Rapport de l'Inspection des installations classées

Visite d'inspection du 11/07/2024

MOULIN SAS

Références : UID4243-MEA-024-0192

Figure 9 : Contexte géologique global de la zone éboulée

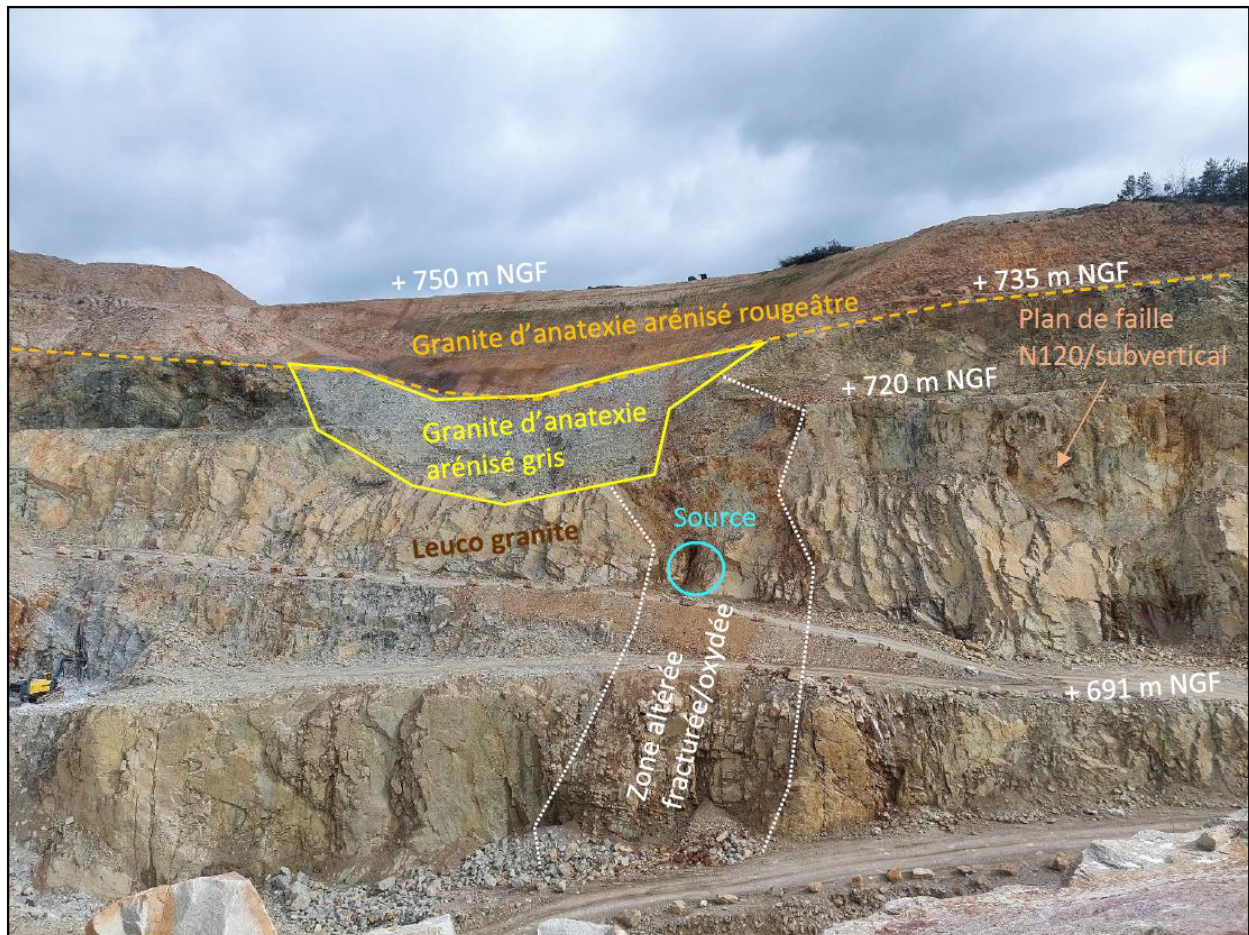
Constats : 1.5.3 EXTRACTION. La côte minimale n'est pas encore atteinte. On note une difficulté de l'exploitant à s'approprier le phasage prévu par le précédent exploitant, au vu des contraintes du terrain et notamment la place disponible. Les banquettes mesurent par endroit une largeur inférieure aux minimums prévus par l'autorisation. Cependant, elles sont dans une zone où l'exploitation est terminée. En août 2023, un éboulement a eu lieu dans la carrière. Les volumes de matériaux ont été estimés à 30-40 000 m ³ . Les causes sont géologiques : une zone de granite d'anatexie arénisé gris a été identifiée, au-dessus des leuco granite. Ce matériau, de moins bonne qualité, a entraîné une instabilité, emportant ainsi des matériaux. L'évènement a eu lieu en week-end, sans incidence sur les employés. L'exploitant a entrepris des travaux de sécurisation, évacuation, stabilisation, pendant plusieurs mois. Le bureau d'étude Antea, dans son rapport de juin 2024 : " Il semble que l'éboulement de la nuit du 19 au 20 août 2023 soit lié à un approfondissement localisé du contact leucogranite/granite altéré. Au droit de cette anomalie géologique, le granite a été profondément altéré et arénisé ; il a perdu une grande partie de ses caractéristiques géomécaniques initiales. Le marteau de géologue peut ainsi s'enfoncer. Les blocs de roche sont friables et peuvent se casser à la main. Le sol est par endroits humide. L'altération intense de cette zone est à mettre en lien avec la structure géologique d'une part, notamment la présence d'une discontinuité perpendiculaire à la zone de contact granit d'anatexie (Velay)/leucogranite ainsi qu'à des phénomènes d'hydrothermalisme. On peut noter que cette zone n'était pas visible en 2020 lors de notre précédent passage. Elle a été découverte à l'avancement des terrassements. Les modalités de sécurisation mises en oeuvre par ROGER MARTIN à savoir la mise en place de gradins à 45° entrecoupés de petites vires de 3 m de large, semblent convenir . Il est toutefois recommandé d'éviter toute stagnation d'eau sur la plateforme sommitale et de diriger les eaux vers l'Est, à l'écart du talus. Dans un cadre plus général, on retiendra : <ul style="list-style-type: none">• La mise en oeuvre de gradins de 15 m de haut dans les granites d'anatexie : De pente maximale à 1H/3V dans les faciès rocheux (le marteau sonne et ne s'enfonce pas à l'impact).• De pente maximale à 1H/1V pour les faciès de type sol/arène (le marteau s'enfonce à l'impact, la roche se brise à la main).

- Sur le front sud, la mise en oeuvre de gradins de 30 m reste possible dans les leucogranites avec une pente de 1H/3V maximum, c'est-à-dire conforme au pendage des dalles. L'inspection des autres secteurs de la carrière ne conduit pas à modifier ce schéma général. La vigilance reste bien sûr de mise et des adaptations seront peut-être nécessaires en fonction des situations rencontrées."

L'exploitant doit préciser les adaptations de phasage induites et les modalités d'exploitation prévues pour s'assurer qu'un tel évènement ne se reproduise pas.
